Znak: GK-1.431.1.6.2025.JD
Szczecin, 24 listopada 2025 r.

WYSTĄPIENIE POKONTROLNE
(kontrola planowa w trybie zwykłym)

Kontrola spraw należących, zgodnie z art. 7d ustawy Pgik [1] do zadań Starosty Myśliborskiego, w zakresie prowadzenia baz danych, o których mowa w art. 4 ust. 1a pkt 2, 3 i 12 ustawy Pgik [1] oraz tworzenia mapy zasadniczej, a w szczególności ocena w zakresach:

Starostwo Powiatowe w Myśliborzu

Rysunek. Prezentacja graficzna badanych rzędnych na tle mapy zasadniczej w formacie pdf.

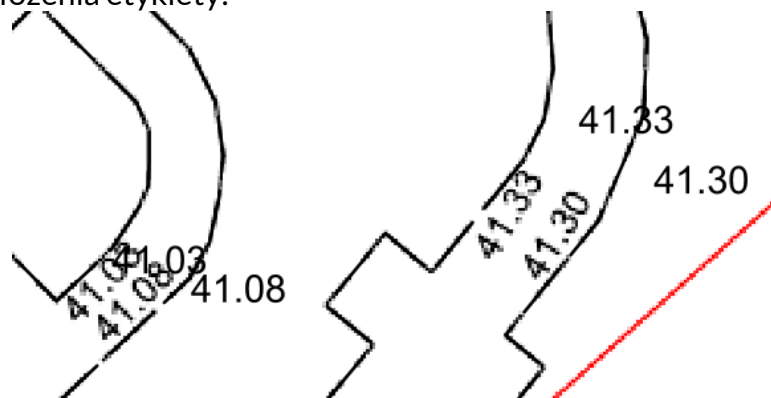
Dokonano porównania położenia etykiet, symboliki, w tym tej generowanej w sposób automatyczny. Kontrolę wykonano w oprogramowaniu ogólnodostępnym QGIS (wtyczka QMapa). W wyniku analizy stwierdzono, iż część etykiet wygenerowanych w plikach GML nie pokrywa się z odpowiadającymi im etykietami widniejącymi w plikach PDF.

Z pliku GML manualnie odczytano parametry justyfikacji obu rzędnych i w obu przypadkach jest to wartość 1. Odczytano także współrzędne punktów wstawienia

Etykiety zostały zwizualizowane przez wykorzystany do badania program zgodnie z parametrami zawartymi w pliku GML. Na mapie rastrowej przesunięcie rzędnej „45.1” jest nieznaczne, natomiast rzędna „42.9” znajduje się w innym miejscu niż w pliku GML. W efekcie redakcja etykiet na podstawie pliku GML i bazy BODOT500 (odzwierciedlonej na mapie rastrowej) nie jest taka sama. Inne przykłady braku zachowania położenia etykiety:

Rysunek. Prezentacja graficzna etykiety na jezdni (lokalnyId: 5057EDF9-9870-44B2-9BBA-DC76CDF46E79, obręb Dębno 4), kąt położenia etykiety różni się na mapie w formacie pdf oraz w pliku GML.

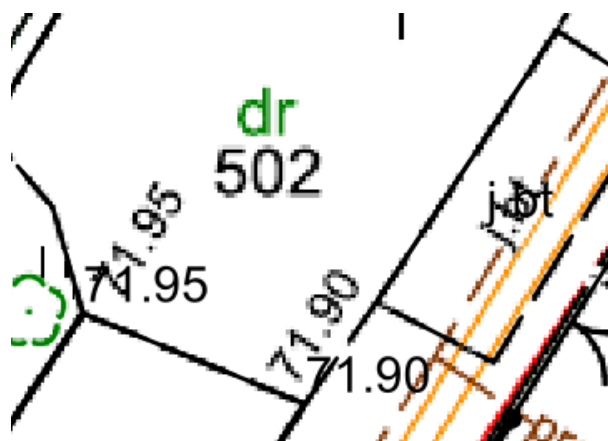
Rysunek. Prezentacja graficzna (kąt położenia) etykiet na jezdni różni się na mapie w formacie pdf oraz w pliku GML (obwód Ławy działka nr 502 w okolicy jezdni lokalnyId: 0D58D08A-6716-48DF-B472-CB4AEE7D8481).

Opisane przypadki nie dotyczą wszystkich badanych etykiet, zjawisko to pojawia się sporadycznie. Nie zaobserwowano przypadków, w których obiekty występują na mapie rastrowej, a w pliku GML ich brakuje.

Według wyjaśnień jednostki zawartych w piśmie z 28.10.2025 r. (str. 277-293 akt kontroli) cyt. „Wszystkie obiekty po poprawkach zachowują redakcję kartograficzną zgodną z wizualizacją bazy danych przedstawioną w systemie. Zwrócę się jednak do autorów oprogramowania o wyjaśnienie czy obiekty zawarte w plikach GML zachowują kompletność oraz redakcję.”

Rysunek. Fragment pliku GML nałożonego na mapę zasadniczą w formie pdf.

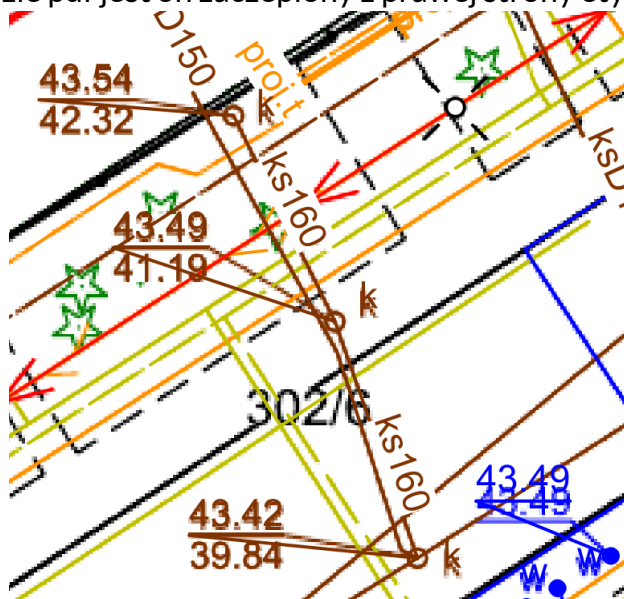
Ad. 1) Przykładowe etykiety na działce nr 321003_4.0004.302/6, których odnośnik wygenerowany został od lewej strony (na podstawie pliku GML), mimo że na podkładzie pdf jest on zaczepiony z prawej strony etykiety:

Rysunek. Badane urządzenie i jego atrybuty.

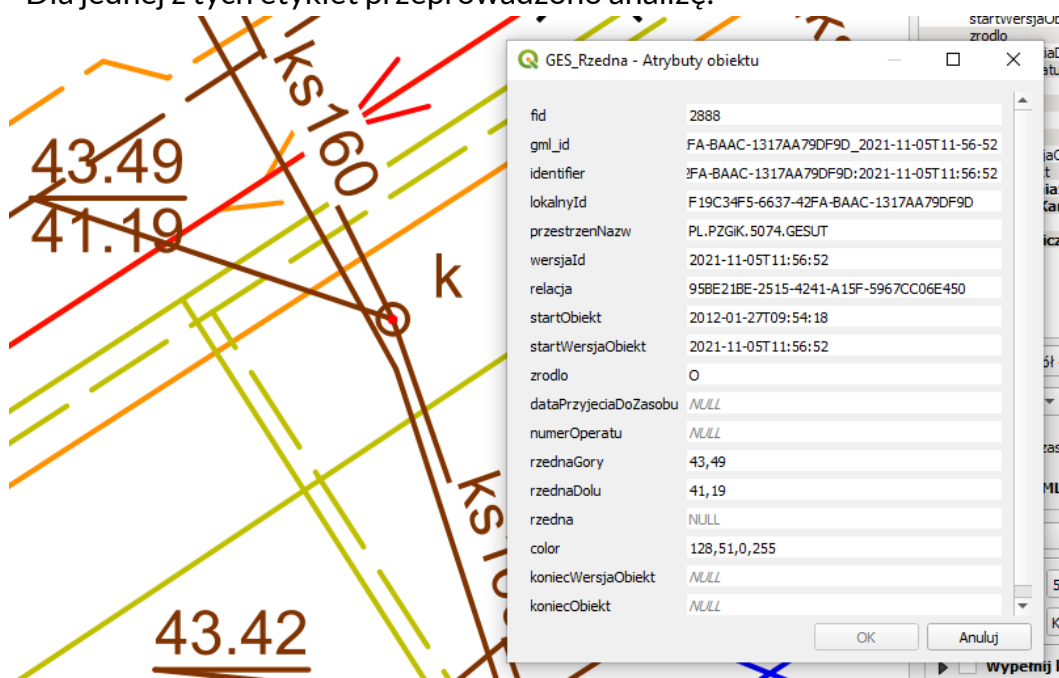
Dla jednej z tych etykiet przeprowadzono analizę:

Jak wynika z kodu zawartego w pliku GML, w przypadku odnośnika, który nie jest wyświetlany prawidłowo, zastosowano parametr justyfikacji "4" oraz współrzędną punktu wstawienia etykiety położoną w miejscu wskazanym poniżej czerwoną strzałką:

Taki zapis parametru justyfikacji i punktu wstawienia etykiety jest niezgodny ze schematem justyfikacji przedstawionym w Załączniku nr 2 dział II Wyjaśnienia do atrybutów pkt 2 rozporządzenia w sprawie GESUT [3].

W celu zachowania położenia etykiety i uzyskania poprawnego odnośnika należy przyjąć wartość „6” jako parametr justyfikacji, a za punkt wstawienia etykiety przyjąć punkt wskazany czerwoną strzałką:

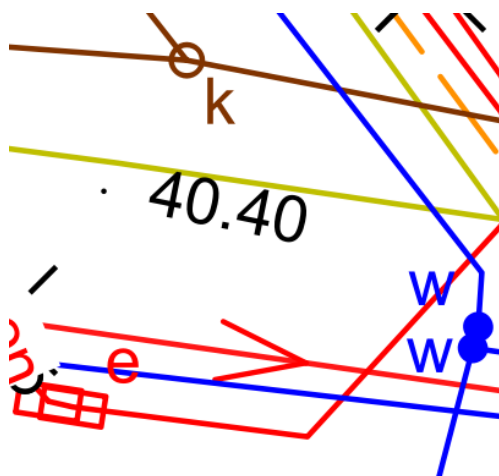
Ad. 2) Przykłady etykiet, w których położenie na mapie zasadniczej w formacie pdf i w pliku GML są różne:

Punkt wstawienia etykiety w pliku GML znajduje się w miejscach oznaczonych czerwoną kropką, a zatem położenie etykiety jest dokładnie takie jak wynika z pliku GML. Mimo to wszystkie etykiety na odnośniku zawarte w pozyskanych do kontroli plikach GML złożone z jednej rzędnej (góry lub dołu) położone są wyżej niż te same etykiety na mapie zasadniczej w formacie pdf.

Rysunek. Przykład niewłaściwego zastosowania atrybutu 'rzędnaGory' na przewodzie. (program QGIS, wtyczka QMapa. W programie C-GEO etykieta nie została zwizualizowana).

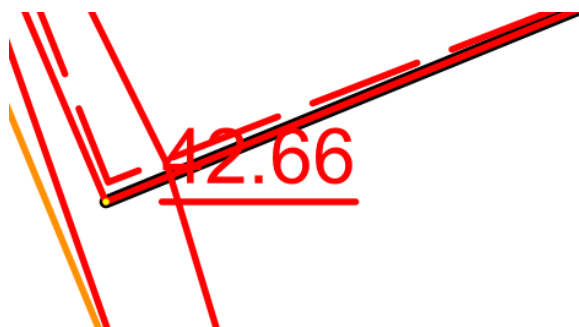
Ad. 4) W obrębie Dębno 4 do opisu przewodów w 7 przypadkach zastosowano atrybut rzędna góry a w 2 przypadkach atrybuty rzędna góry i rzędna dołu. Rzędne, których dotyczy błąd to:

Według informacji zawartej w piśmie z 28.10.2025 r. (str. 277-293 akt kontroli) „Starosta zwróci się do autorów oprogramowania o sprawdzenie błędów GESUT w plikach GML”.

Rysunek. Zrzut ekranowy z aplikacji QGIS z wykorzystaniem wtyczki QMapa. Obręb Ławy. Kolorem czerwonym oznaczona działka właściwa '317/1' kolorem żółtym oznaczona etykieta wspomnianej działki.

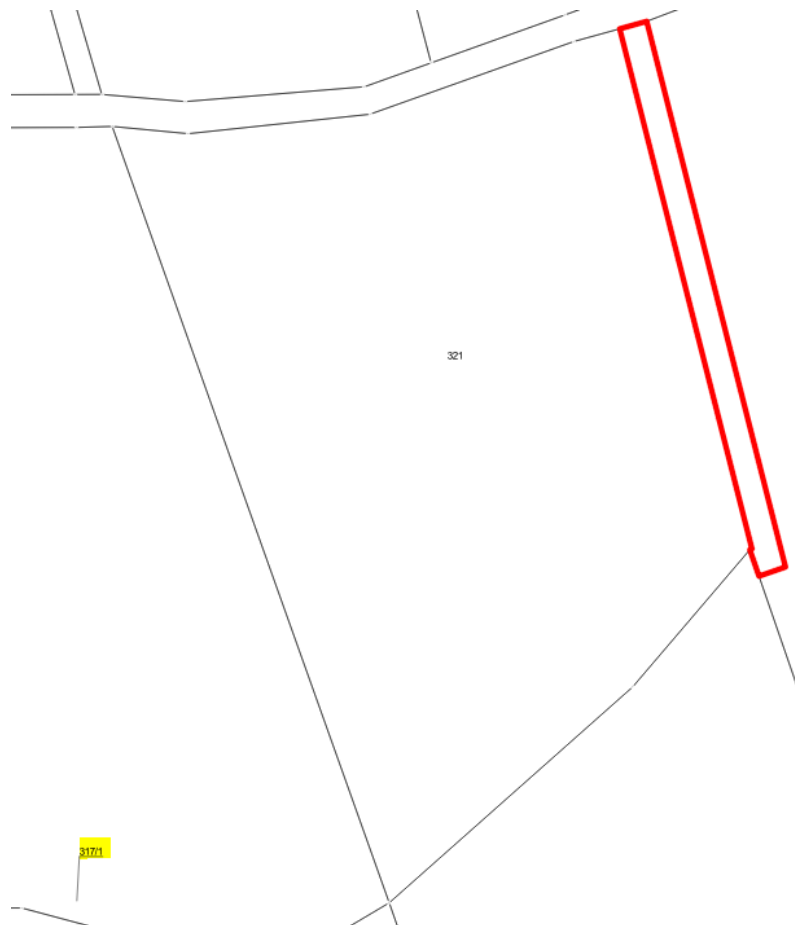
Zaobserwowano przypadki, w których etykieta z numerem działki została umieszczona w sposób nieprawidłowy – jest przesunięta poza granicę działki, której dotyczy. W efekcie wizualnie sprawia wrażenie, jakby odnosiła się do sąsiedniej działki. Taki sposób prezentacji wprowadza w błąd użytkowników mapy, powodując błędną identyfikację działek oraz utrudniając interpretację danych przestrzennych. Problem wymaga korekty położenia etykiety tak, aby była jednoznacznie przypisana do właściwej działki.

Rysunek. Zrzut ekranowy z aplikacji QGIS – przykład obiektu trwale związanego z budynkiem (schody) nakładającego się na kontur budynku.

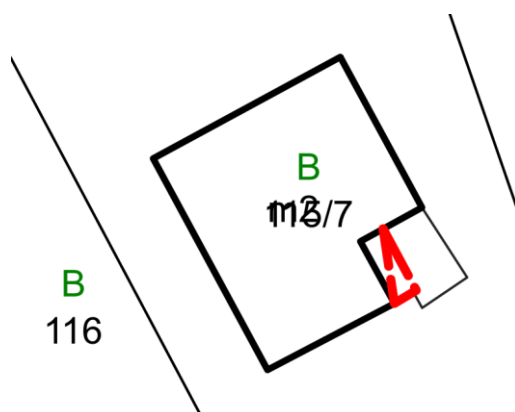
Prowadzona kontrola ujawniła przypadki wymagające weryfikacji z materiałami źródłowymi, ponieważ są to sytuacje nietypowe, a powtarzające się w badanych obrębach. Dotyczą geometrii obiektów, krótkich segmentów i obiektów bazy danych GESUT, BDOT500 umieszczonych wewnątrz budynku.
